Uzgodnienie nr **TD/10/B/BR/MD/10/10/18/2/1019**

**BUDOWA CENTRUM PRZESIADKOWEGO
WRĄZ Z INFRASTRUKTURĄ W MIEŚCIE SZCZYRK**

UZGODNIENIA BRANŻOWE

UZG-01

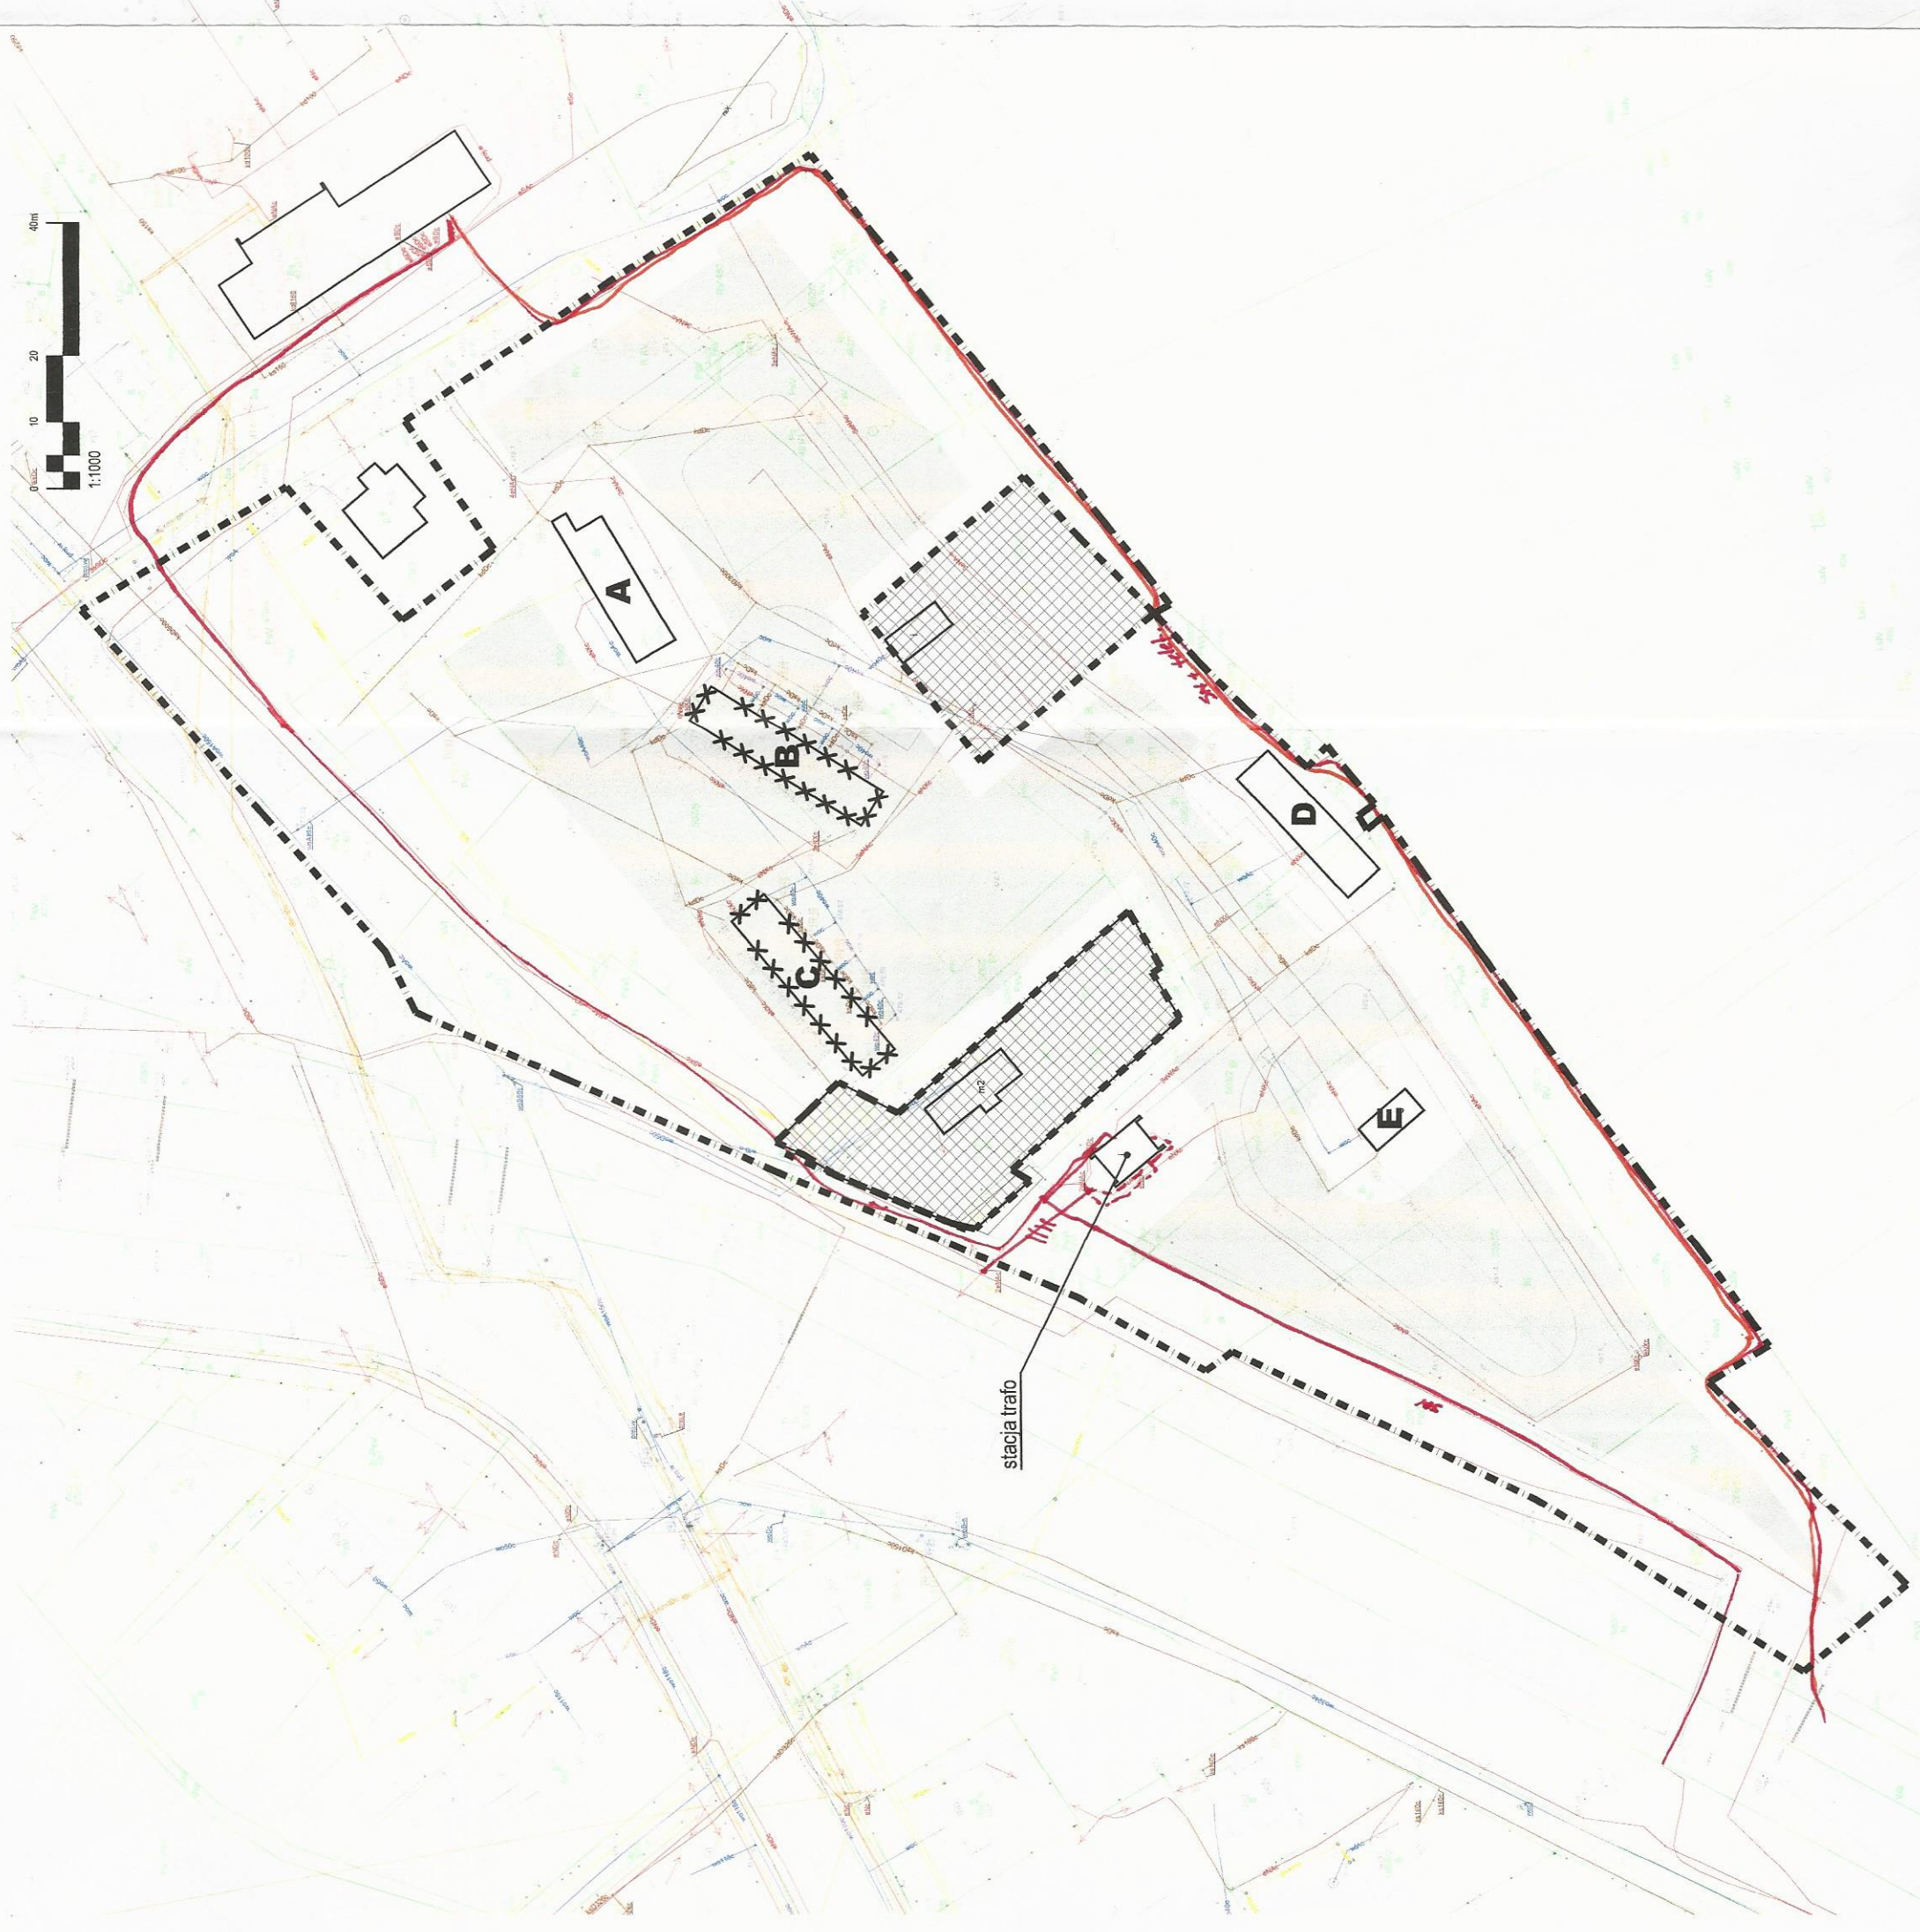
W oznaczonym terenie wkręśiono przebieg "J" (zobacz
urządzeń podziemnych własności TAURON Dystrybucja S.A.
Oddział w Bielsku-Białej
Linia napowietrzna widoczna w terenie.
* niepotrzebne skreślić podpis

Uzgadnia się pod warunkiem

zachowania uwag zawartych

w piśmie

Uzgadnia się z uwagą, że prace w zakresie urządzeń podziemnych TAURON D. należy wykonać ręcznie, zgodnie z obw. z dnia 10.01.2010 r. Kable elektroenergetyczne będącymi w obszarze inwestycyjnym należy zaprojektować w celu osłony przepustu z uwzględnieniem zabiegów, wolnego chodu. Należy stosować kable o średnicy 50 mm dla kabli 1 kV rury o średnicy 60 mm i 75 mm dla kabli 5 kV rury o średnicy 80 mm. Kable należy zabezpieczyć przed uszkodzeniem mechanicznym przy pomocy wytycznych stanowiących załącznik do uzgodnienia.

Kategorycznie zabraniamy prowadzenia robót ziemnych sprzętem mechanicznym bez nadzoru w odległości mniejszej niż 2m od zlokalizowanego przekopem kontrolnym kabla.

Uzgadnia się z uwagą, że prace w pobliżu urządzeń podziemnych TAURON Dystrybucja S.A. należy wykonać ręcznie, zgodnie z obowiązującymi normami. Wskazane jest ze względu na bezpieczeństwo osób i mienia, by przed przystąpieniem do prac wystąpić do TAURON Dystrybucja S.A. Oddział w Bielsku-Białej o nadzór branżowy.

Uzgadnia się z uwagą, że dla kolidujących urządzeń sieci elektroenergetycznej należy TAURON Dystrybucja S.A. Oddział w Bielsku-Białej

Należy zachować minimalną odległość projektowanych sieci energetycznych od istniejących fundamentów słupów linii energetycznych:

- linii nN - 1m
- linii SN - 2m
- linii WN - 5m

Przed przystąpieniem do prac w odległości mniejszej niż:

- 3m od skrajnych przewodów linii napowietrznych nN,
- 10m od skrajnych przewodów linii napowietrznych SN,
- 15m od skrajnych przewodów linii napowietrznych WN,

należy uzgodnić bezpieczne metody pracy ze Spółką eksploataującą sieć. Odległości powyższe dotyczą również użycia czwignic, licząc odległość od najdalej wysuniętej części maszyny do skrajnego przewodu. Prace ziemne należy prowadzić w ten sposób, aby nie naruszać ustrojów słupów linii j.w., inaczej będą one uszkodzone.
